**Avis délibéré de la Mission Régionale
d'Autorité environnementale de La Réunion
sur le projet de centrale photovoltaïque au sol
à Saint-Paul (ancienne décharge de Cambaie)**

n°MRAe 2020APREU3

L'Autorité environnementale (Ae) a été saisie pour avis par la société TOTAL QUADRAN sur le projet de centrale photovoltaïque au sol situé à « Cambaie » sur le territoire de la commune du Saint-Paul. Il s'agit d'un terrain concernant une ancienne décharge d'ordures ménagères.

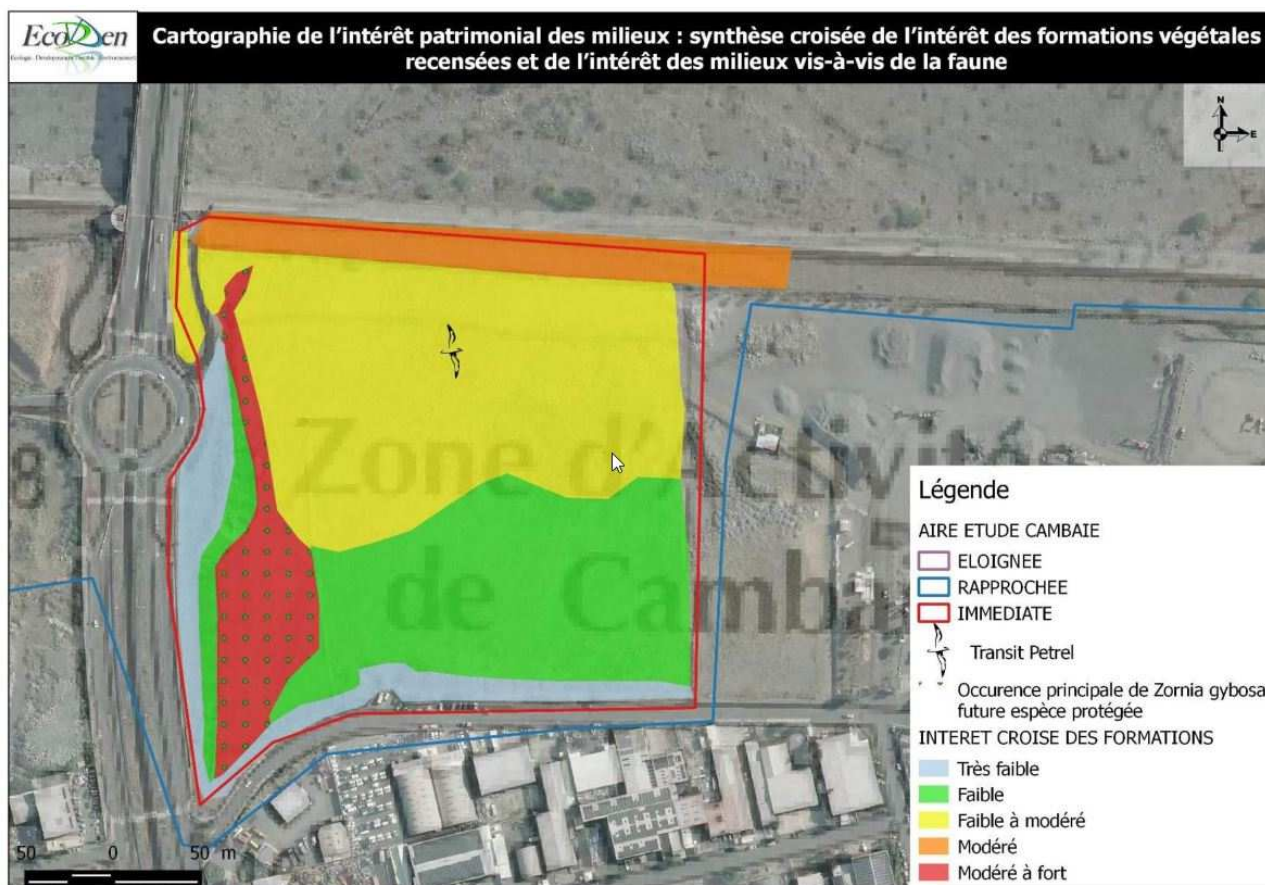
Enfin, malgré les dispositions prises et les justifications apportées par le pétitionnaire, il convient de relever que la présence des modules solaires et de leur assise sur des plots autoportants (« gabions » restant à dimensionner précisément par une étude géotechnique complémentaire) pourrait éventuellement perturber le ruissellement des eaux pluviales sur le site. En la matière, des effets induits peuvent être pressentis d'autant qu'aucun renforcement des zones d'écoulement ne semble avoir été envisagé.

- **Concernant particulièrement le ruissellement des eaux pluviales et l'érosion des sols, l'Ae recommande à TOTAL QUADRAN de prévoir a minima des mesures de suivi environnemental également en phase « exploitation », en étroite concertation avec la communauté d'agglomération du TCO demeurant le gestionnaire du site de la décharge réhabilitée (ICPE⁸).**
